高浜発電所保安規定審査資料	RO
提出年月日	2021年7月1日

高浜発電所原子炉施設保安規定変更認可申請書  
審査資料

高浜発電所 原子炉施設保安規定

大山生竹テフラの噴出規模見直しに伴う変更について

# 電源車の移動場所変更について（高浜3，4号炉）

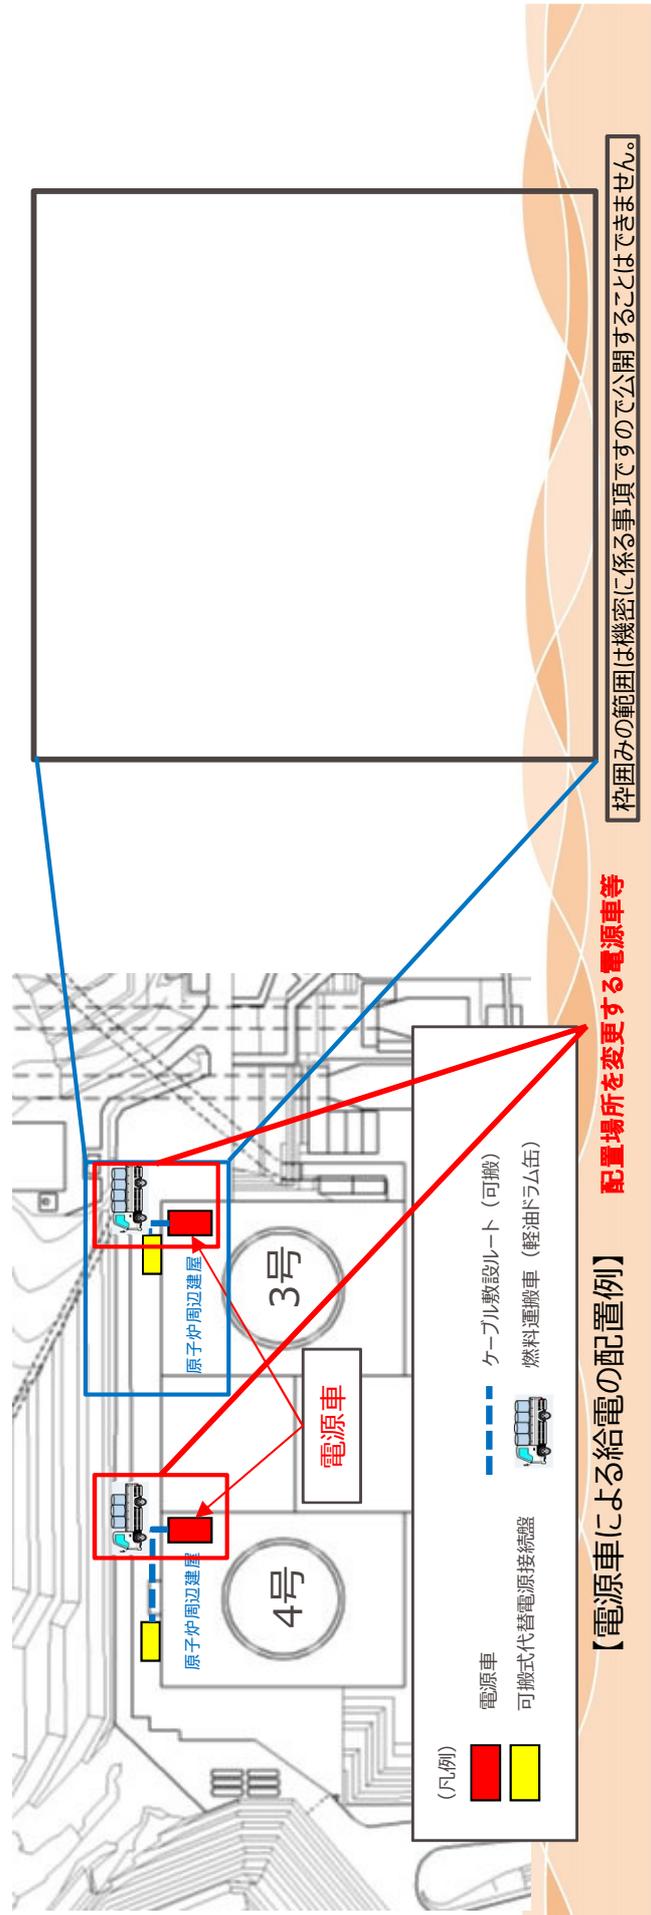
- (1) 電源車（通信連絡設備（緊急時対策所を含む））の準備作業  
電源車（通信連絡設備（緊急時対策所を含む））の準備作業について、電源車の配置場所をタービン建屋からより頑健な燃料取扱建屋に変更する。
  - (2) 燃料源としての電源車（緊急時対策所用）の建屋近傍への移動  
燃料源としての電源車（緊急時対策所用）の建屋近傍への移動について、(1)の電源車の配置場所変更に伴い、タービン建屋近傍から燃料取扱建屋近傍に移動場所を変更する。
- <電源車（通信連絡設備（緊急時対策所を含む））の例>

- i. 通信連絡設備に関する対策  
火山影響等発生時における通信連絡について、降下火砕物の影響を受けない有線系の設備を複数手段確保することにより機能を確保する。ディーゼル発電機の機能が喪失した場合には、1号炉および2号炉については、燃料取扱建屋内に配置した電源車※2から、3号炉および4号炉については、3号炉および4号炉タービン建屋内に配置した電源車※4からそれぞれ給電する。

- i. 通信連絡設備に関する対策  
火山影響等発生時における通信連絡について、降下火砕物の影響を受けない有線系の設備を複数手段確保することにより機能を確保する。ディーゼル発電機の機能が喪失した場合には、1号炉および2号炉については、燃料取扱建屋内に配置した電源車※2から、3号炉および4号炉については、燃料取扱建屋内に配置した電源車※4からそれぞれ給電する。

# 電源車の移動場所変更について（大飯3，4号炉）

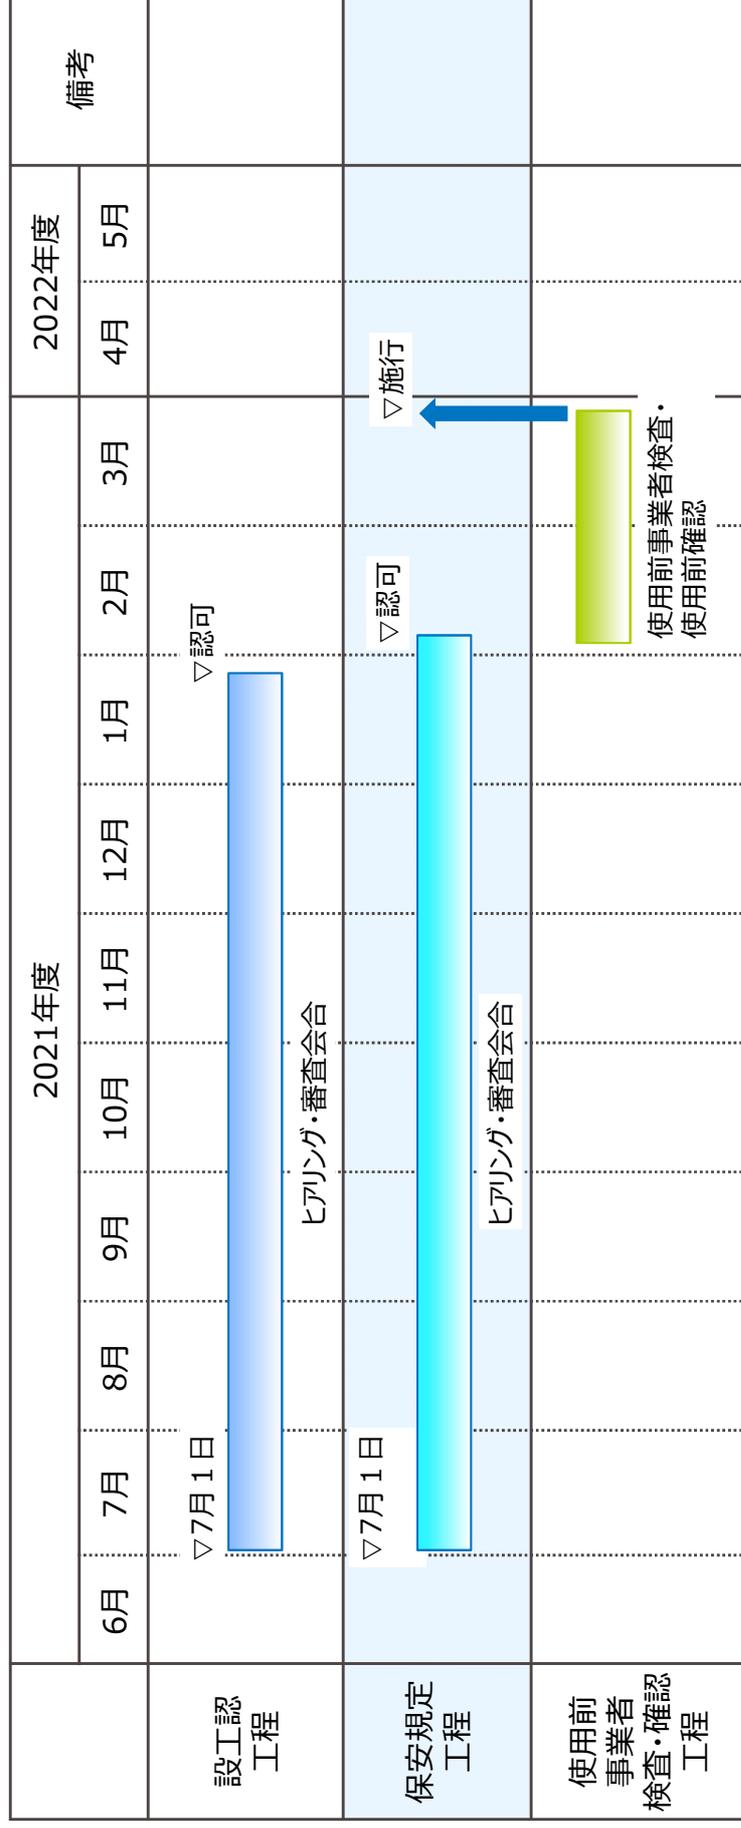
- (1) SG補給用仮設中圧ポンプ（通信連絡設備と兼用）への給電用電源車の準備作業  
SG補給用仮設中圧ポンプ及び通信連絡設備への給電用電源車の準備作業について、電源車の配置場所をタービン建屋からより頑健な原子炉周辺建屋に変更する。
- (2) 軽油ドラム缶（燃料運搬車）の建屋近傍への移動  
軽油ドラム缶を積載した燃料運搬車の建屋近傍への移動について、(1)の電源車の配置場所変更に伴い、タービン建屋近傍から原子炉周辺建屋近傍に移動場所を変更する。

変更前	変更後
<p>g. 蒸気発生器補給用仮設中圧ポンプ（電動）を用いた炉心の著しい損傷を防止するための対策 火山影響等発生時において、外部電源喪失およびディーゼル発電機が機能喪失し、かつタービン動補助給水ポンプが機能喪失した場合は、蒸気発生器補給用仮設中圧ポンプ（電動）を使用し、蒸気発生器2次側による1次冷却系の冷却を行う。 (a) 蒸気発生器補給用仮設中圧ポンプ（電動）の準備作業各課（室）長は、電源車を降下火砕物の影響を受けることのない3号および4号炉タービン建屋内へ移動し、準備作業を行う。</p>	<p>g. 蒸気発生器補給用仮設中圧ポンプ（電動）を用いた炉心の著しい損傷を防止するための対策 火山影響等発生時において、外部電源喪失およびディーゼル発電機が機能喪失し、かつタービン動補助給水ポンプが機能喪失した場合は、蒸気発生器補給用仮設中圧ポンプ（電動）を使用し、蒸気発生器2次側による1次冷却系の冷却を行う。 (a) 蒸気発生器補給用仮設中圧ポンプ（電動）の準備作業各課（室）長は、電源車を降下火砕物の影響を受けることのない3号炉および4号炉原子炉周辺建屋内へ移動し、準備作業を行う。</p>

# 高浜 3・4号炉における電源車からの給電の成立性について

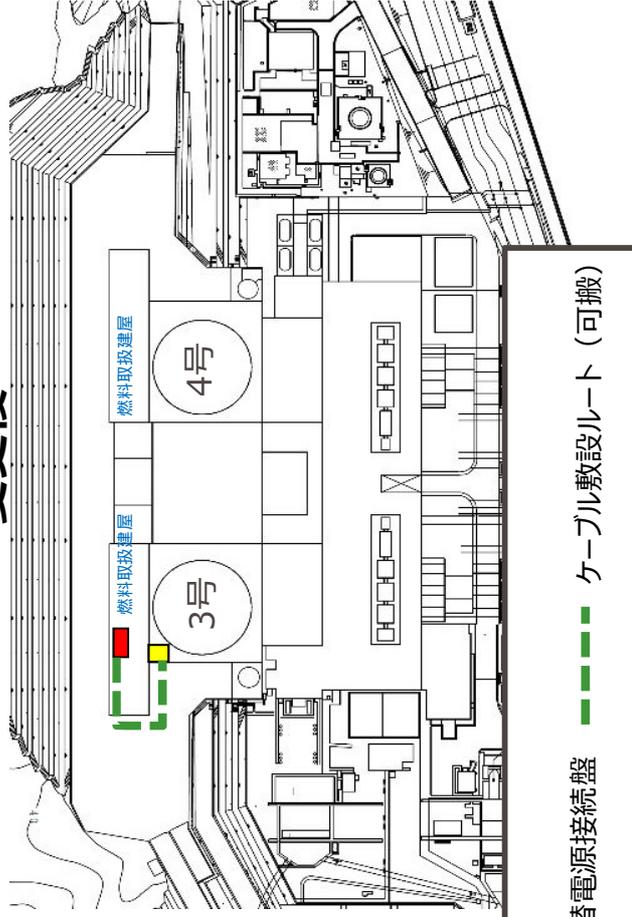
- 電源車による通信連絡設備への給電は、電源車設置場所の変更に伴い下図のとおり作業場所が変更となった。
- ケーブルの敷設距離が既認可と比べて短くなったことから、要員数が4名から2名に減少したものの、作業は既認可から10分増加の70分以内で完了することを確認済み。

(1)	対応手段	対象号炉、要員	要員数	想定時間
変更前	電源車※4からの給電開始※10 (給電用ケーブル敷設・接続)	・3号炉および4号炉 ・緊急安全対策要員	4 (3号炉および 4号炉合計)	60分
変更後	電源車※4からの給電開始※10 (給電用ケーブル敷設・接続)	・3号炉および4号炉 ・緊急安全対策要員	2 (3号炉および 4号炉合計)	70分

## 大飯3・4号炉における蒸気発生器補給用仮設中圧ポンプ（電動）および電源車の準備作業の成立性について(1/2)

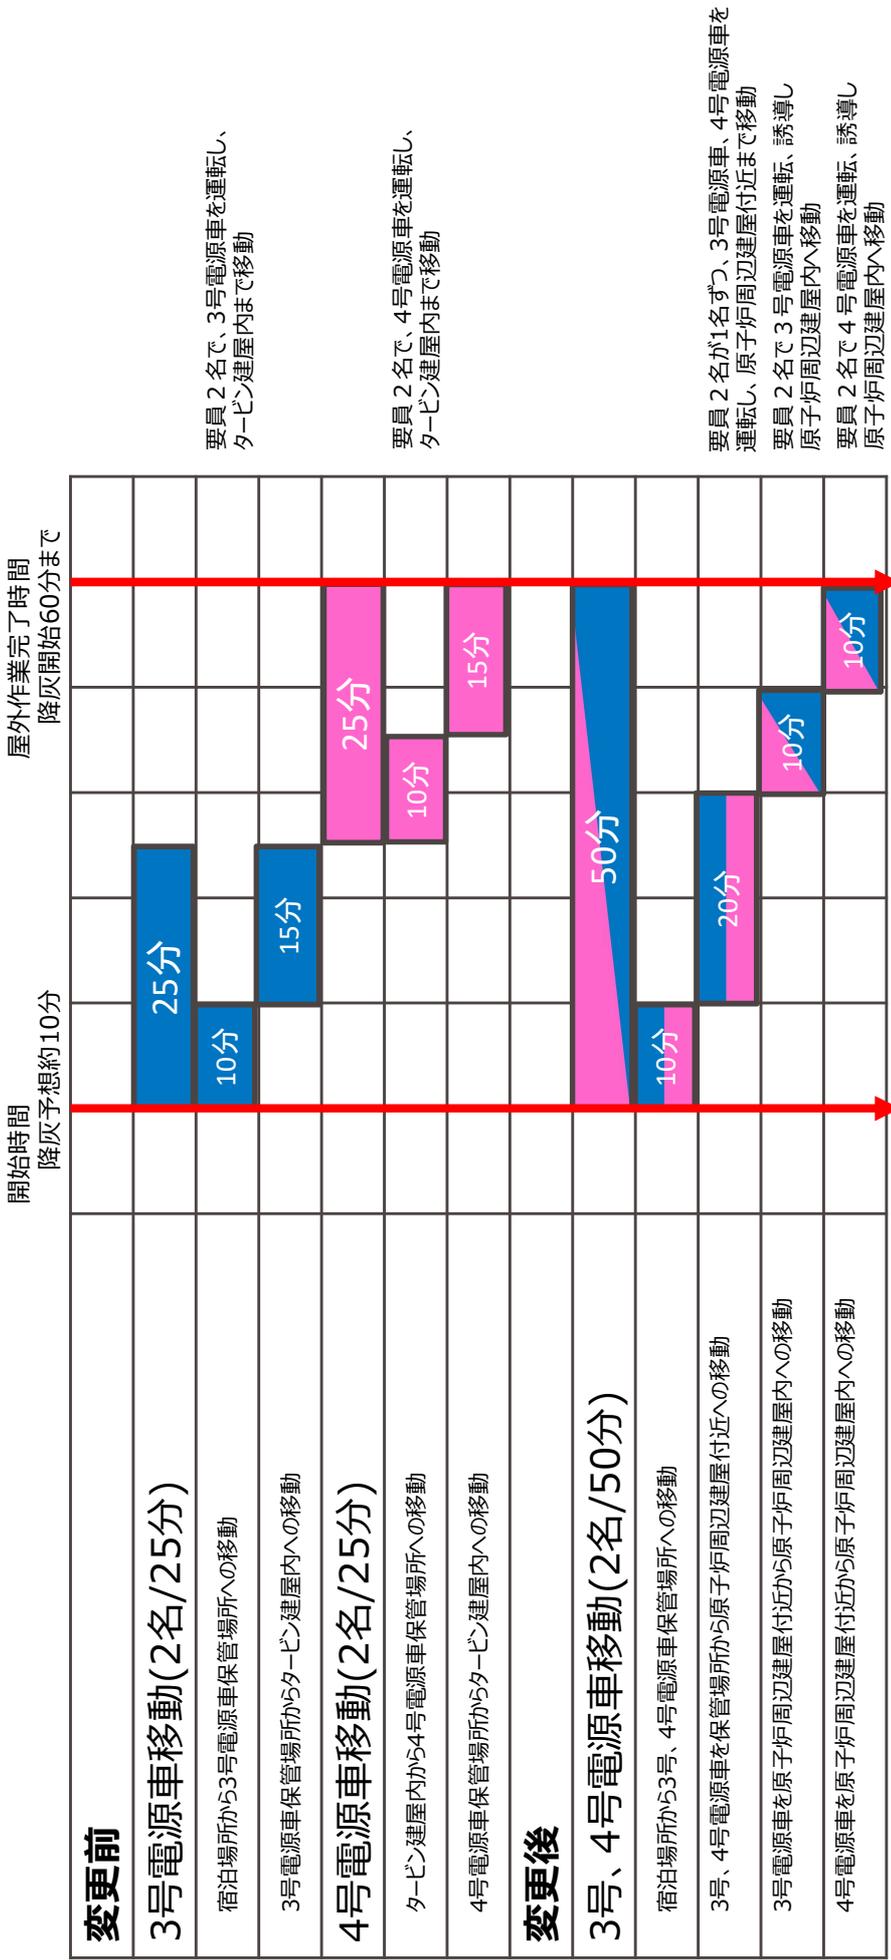
○電源車の設置場所変更に伴い電源車の移動距離は既認可と比べて長くなった（次頁参照）が、従前は3号で実施してから4号実施としていた手順のうち一部（電源車の移動）を並行実施とすることで、50分以内に完了することを確認済み。

(2)	対応手段	対象号炉、要員	要員数	想定時間
変更前	<ul style="list-style-type: none"> <li>蒸気発生器補給用仮設中圧ポンプ（電動）の準備作業</li> <li>電源車の準備作業（電源車の移動）</li> </ul>	<ul style="list-style-type: none"> <li>緊急安全対策要員</li> </ul>	2	25分
変更後	<ul style="list-style-type: none"> <li>蒸気発生器補給用仮設中圧ポンプ（電動）の準備作業</li> <li>電源車の準備作業（電源車の移動）</li> </ul>	<ul style="list-style-type: none"> <li>緊急安全対策要員</li> </ul>	2 (3号炉および4号炉合計)	50分

# 大飯3・4号炉における可搬式排気ファンおよび仮設ダクト等設置作業の成立性について 参考4

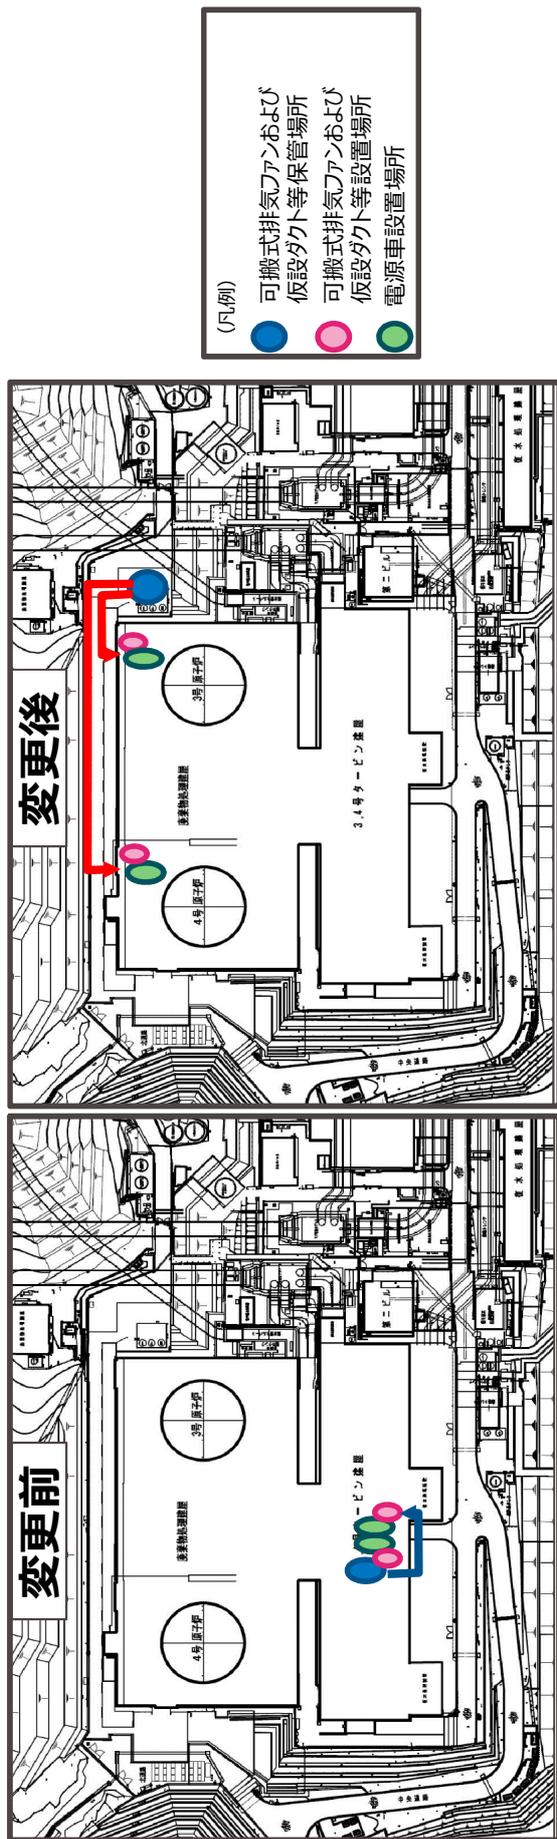
○電源車の設置場所変更に伴い、可搬式排気ファン、仮設ダクト等の保管場所を下図のとおり屋内から屋外へ変更した。  
 ○これにより可搬式排気ファン、仮設ダクト等を降灰開始前に屋内へ運搬する手順が追加となったが、下記の要員及び時間で完了することを確認済み。

開始時間 降灰予想約10分	屋外作業完了時間 降灰開始60分まで						
変更前 (1箇所当たり)								
可搬式排気ファンおよび仮設ダクト等設置 (4名/60分)					60分			
変更後 (1箇所当たり)							屋内作業	
可搬式排気ファンおよび仮設ダクト等運搬 (3名/50分)			50分					
可搬式排気ファンおよび仮設ダクト等設置 (3名/80分)							屋外作業	80分

**変更後** 可搬式排気ファンおよび仮設ダクト等設置作業は、1箇所あたり上表とは別に緊急安全対策要員3名が130分以内で実施する。

図1 改良型フィルタのラビリンズ板取付け状況

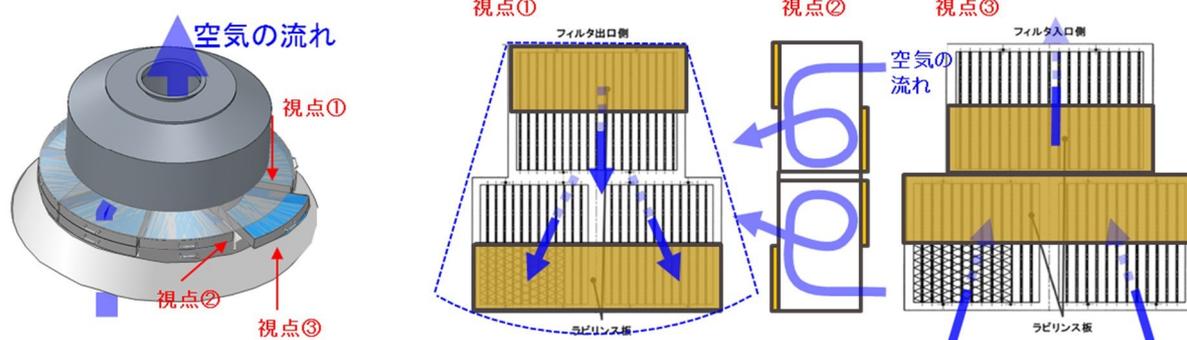
以前の改良型フィルタは、強制的に流れの乱れを発生させることにより、フィルタに流入する火山灰による「はたき落とし効果」を期待し、フィルタ入口と出口を互い違いに半分塞ぐラビリンズ板を取付ける設計であった。(図1参照)

このラビリンズ板があると、フィルタの表面積が半分になり、フィルタ流速が2倍速くなることから、ラビリンズ板を取外してフィルタ試験を実施した結果、閉塞時間の改善に有効であることが確認できた。(表1参照)

第 2 図 電源車 ( 仮設中圧ポンプ用 ) 電源車 ( 通信連絡設備用 ) による給電の概要 ( 配置例 )

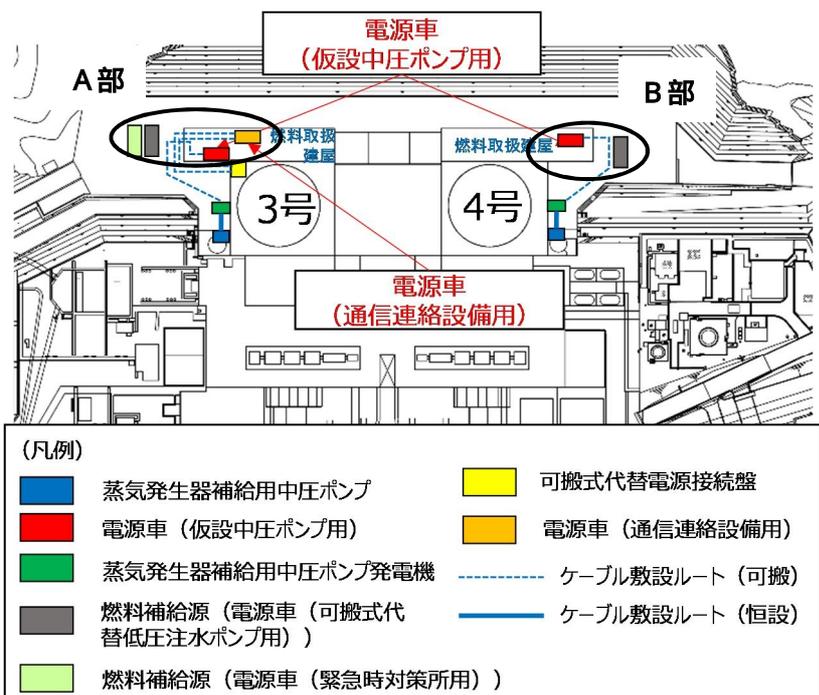
炉規則 8 3 条の対応として、保安規定の添付 2 「3 火山影響等、降雪および地滑り発生時」に定めている通信連絡設備に関する手順、および電源車の燃料確保に関する手順では、電源車（3 号炉および 4 号炉 通信連絡設備（緊急時対策所を含む）への給電用）（以下、「電源車（通信連絡設備用）」という。）および電源車（電源車（通信連絡設備用）への燃料補給用）（以下、「電源車（緊急時対策所用）」という。）の配置場所をタービン建屋としているが、DNP 噴出規模見直しによる層厚変更を踏まえ、より頑強な燃料取扱建屋に変更する。
